**Autorité environnementale**

**Avis délibéré de l’Autorité environnementale  
sur l’interconnexion électrique « GridLink »  
entre la France et le Royaume-Uni (59)**

**n°Ae : 2022-43**

Avis délibéré n° 2022-43 adopté lors de la séance du 25 août 2022

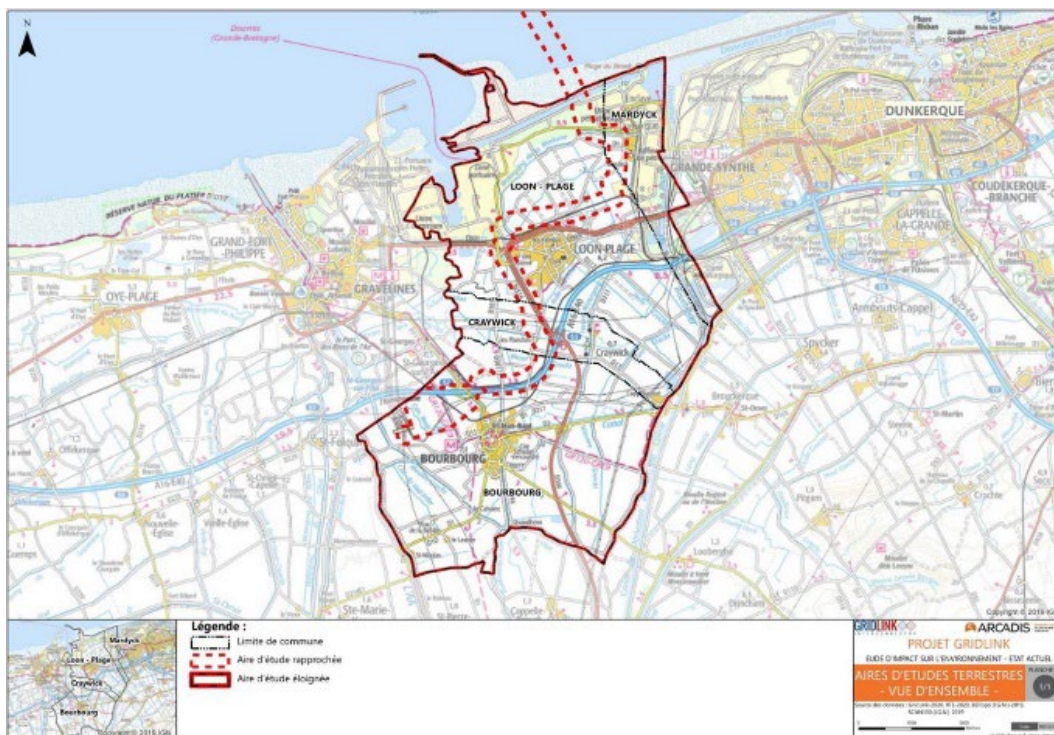
L'aire d'étude rapprochée (cf. figure 1) correspond à un fuseau de 250 m de part et d'autre du tracé et des ouvrages ; l'aire d'étude éloignée est constituée des quatre communes traversées : Bourbourg, Craywick, Mardyck (commune associée de Dunkerque) et Loon-Plage. Cela semble peu, l'aire d'étude est parfois en limite de commune et donc l'aire d'étude éloignée ne va pas plus loin que l'aire d'étude rapprochée. Définir une aire d'étude éloignée par des limites administratives ne paraît pas pertinent au regard d'autres enjeux, par exemple paysage, établissements sensibles, environnement, etc.

***L'Ae recommande de mieux justifier et, le cas échéant, d'élargir les aires d'étude choisies, notamment l'aire d'étude dite éloignée, au-delà des limites administratives des communes traversées.***
